Gamma H&C	Modello BRIO TOUCH – BRIO TASTIERA	N° I.T. 15_2023
Matricola 32421628	Oggetto NUOVA SCHEDA ATTUAZIONI

Motivo della modifica

A fronte di criticità di approvvigionamento dei microprocessori presenti sulla scheda attuazioni

Nuova scheda attuazioni

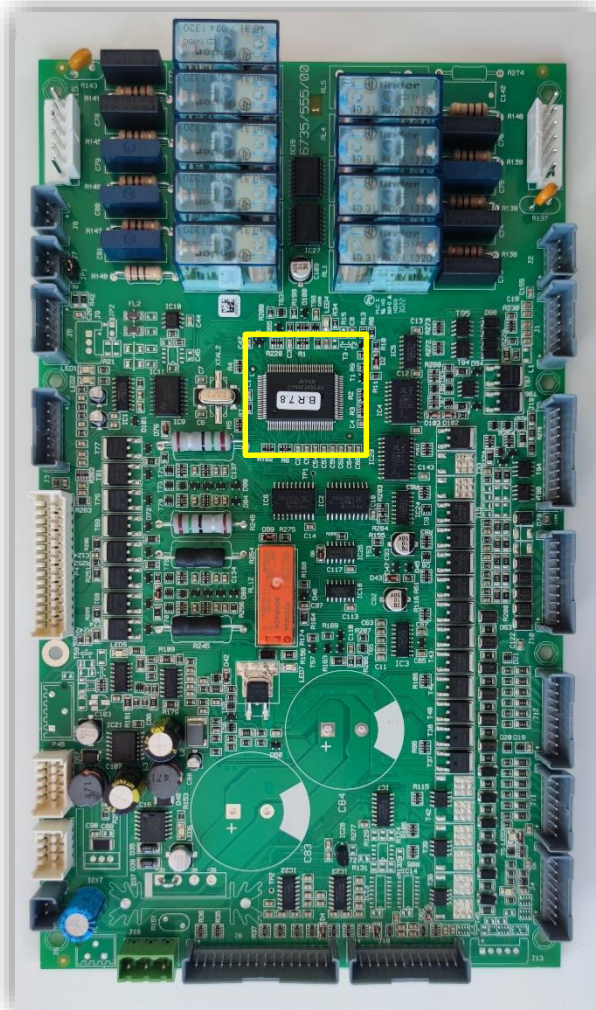
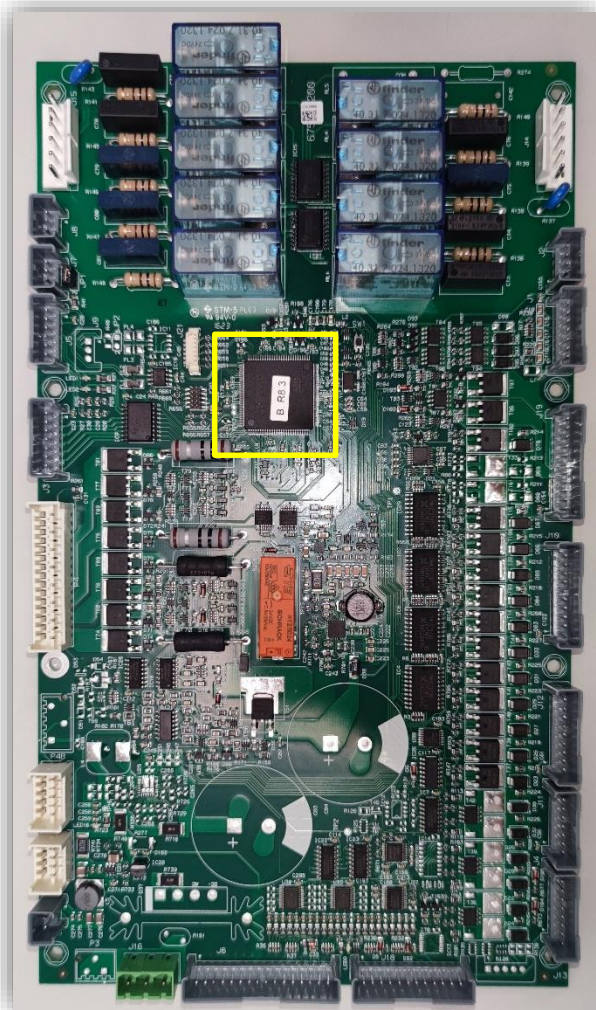
Si procede con l'introduzione della **nuova** scheda attuazioni sui modelli BRIO (touch e tastiera).

La **nuova** scheda attuazioni è riconoscibile dalla forma del microprocessore (quadrata), rispetto alla forma del precedente (rettangolare)

Per le macchine precedenti al S/N sopra indicato, se fosse necessario sostituire la scheda attuazioni, si dovrà utilizzare quella **nuova**, codice ricambio **266248**, tenendo conto che può funzionare solo con i SW delle macchine sotto indicati.

- Brio Touch **rev. 1.4.3** o successive
- Brio Tastiera **rev. 5.0.3** o successive

Le suddette versioni di SW sono compatibili con la scheda attuazioni **pre – modifica**.

Nota bene: solo per Brio Tastiera, per poter caricare la versione SW 5.0.3 o successive, si dovranno verificare le condizioni descritte nella IT **13_2023 Nuova scheda CPU**.

La scheda attuazioni **pre – modifica**, codice a ricambio **264778**, non sarà più gestita.
